Rapport Brandveiligheid Realisatie

Verbouw B en B, Sluiskade NZ 1A
Westerhaar-Vriezenveensewijk

Kenmerk inspectie

Soort inspectie

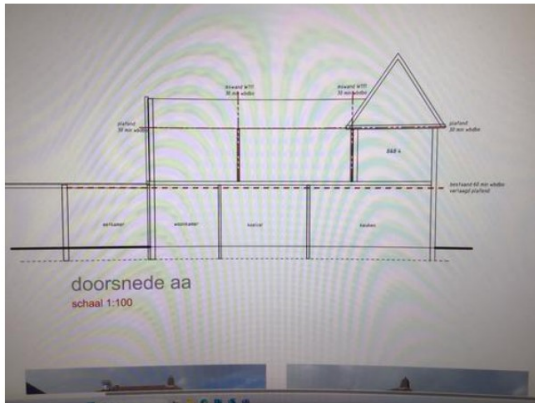
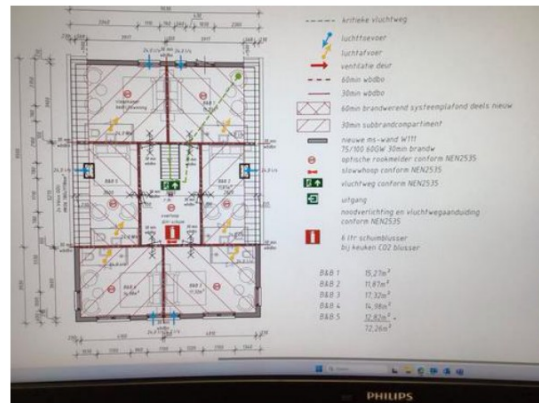
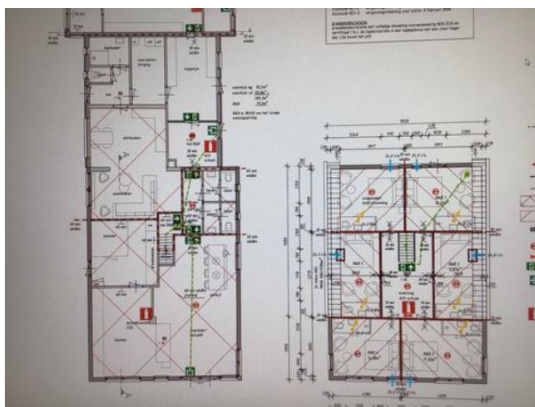
De 60 min. scheiding rondom de horeca is tijdens de controle van 21 februari 2024 niet verder bekeken.

Er waren sparingen die met PUR waren dicht zijn gespoten. Op andere doorvoeren waren geen voorzieningen aangebracht.

Kortom de 60 min. scheiding op de begane grond moet nog nagekeken worden.

Photo 4

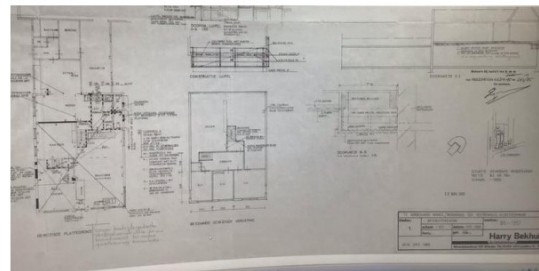
Er is een tekening van de oude bouwvergunning uit 1985. (foto 4)

Hier wordt aangegeven dat er naderhand door bouwtoezicht het "60 min. brandwerende plafond" beoordeeld moet worden.

Of dit toendertijd akkoord is bevonden is onduidelijk....

Ook zijn er wanden aangeduid als brandwerende wanden.
